0006_18.07P-2-AP

Многоквартирные жилые дома
со встроенными помещениями и встроенно-пристроенной подземной обременяющей
по адресу Санкт-Петербург, муниципальный округ Светлановское, проспект Энгельса,
участок 4 (кадастровый номер №78.36.0005354.1684)

Жилой дом
Секции 2.1 - 2.3

Маркировочный план 12 этажа секции 2.3

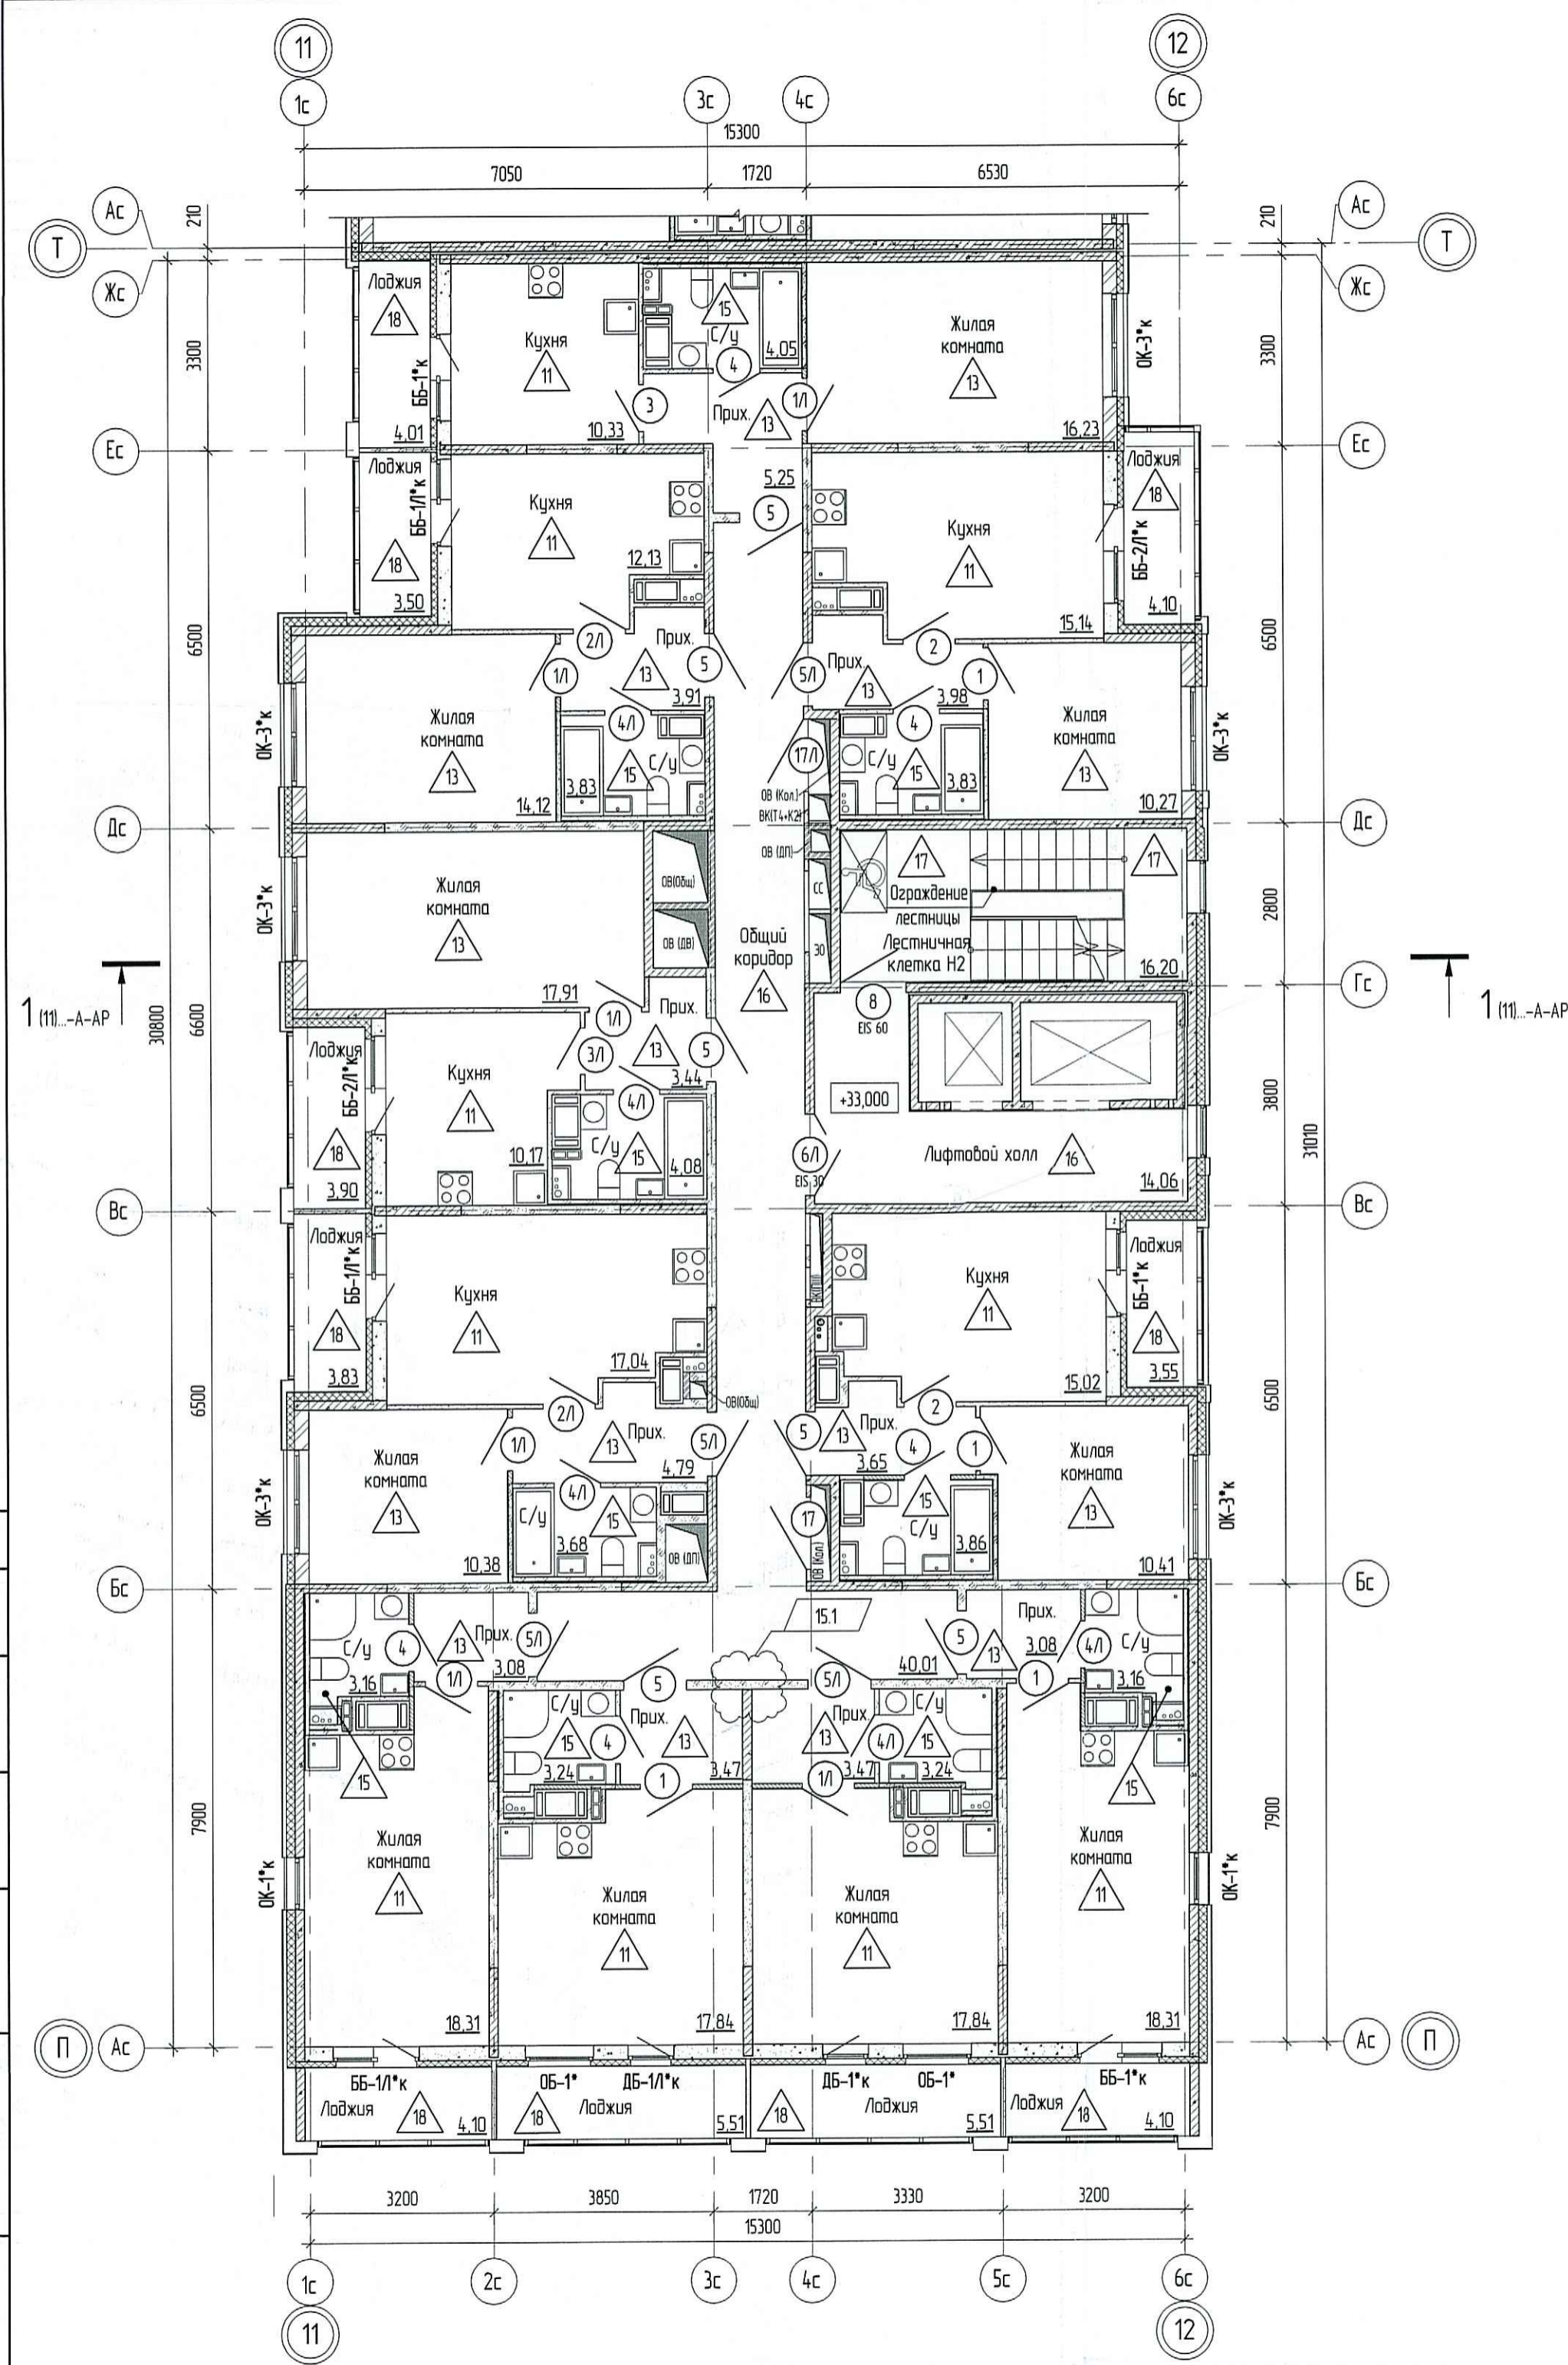
Ведомость изменений		
Изм.	Дата	Описание изменения
4.	23.12.19	Новый лист
6.	05.02.20	Письмо ООО «Сэтл Сити» от 17.01.2020 №3993/ДПП/СЭС, исключение части обстроек БВ
15.1	30.04.20	Письмо ООО «Сэтл Сити» от 27.02.2020 №441/ДПП/С, исключение шахты ПС.
